Věc: **„Centrum sociálních služeb“**  
**- I. vysvětlení zadávací dokumentace**

S odvoláním na písemné dotazy účastníků zadávacího řízení Vám v zastoupení zadavatele – Město Žďár nad Sázavou, v souladu s odst. 2. písm. e) ZADÁVACÍCH PODMÍNEK – Vysvětlení zadávací dokumentace a prohlídka místa plnění, podáváme toto vysvětlení zadávací dokumentace.

V poskytnuté dokumentaci je uvedeno ve výkresu „D.1.1.16 OPLOCENÍ POZEMKU - SO 04“ oplocení výšky 1800mm (pletivo 1700mm) .

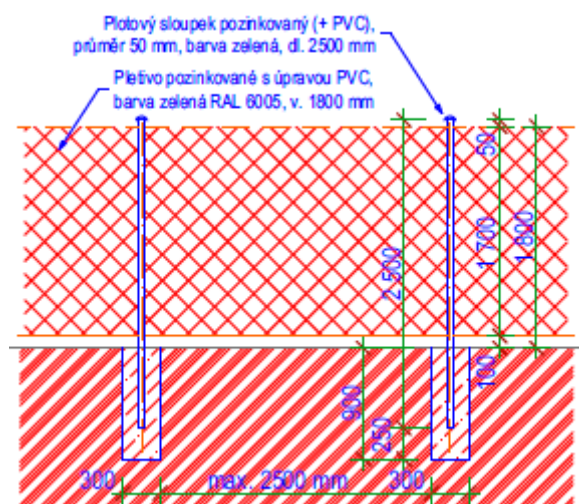
42	31327512R	pletivo drátěné 4-hranné bez napínacího drátu; h = 1,50 m; velikost ok 55 mm; d drátu 2,50 mm; povrch. úprava plast na pozink.drátu; barva zelená	m	95,44040
----	-----------	---	---	----------

Platí údaj 180 cm celková výška drátěného plotu, upraveno v soupise prací dle PD, v ceníkových cenách RTS je výška pletiva 1500, 1750, 2000 mm, zvoleno pletivo výšky 1750 mm.
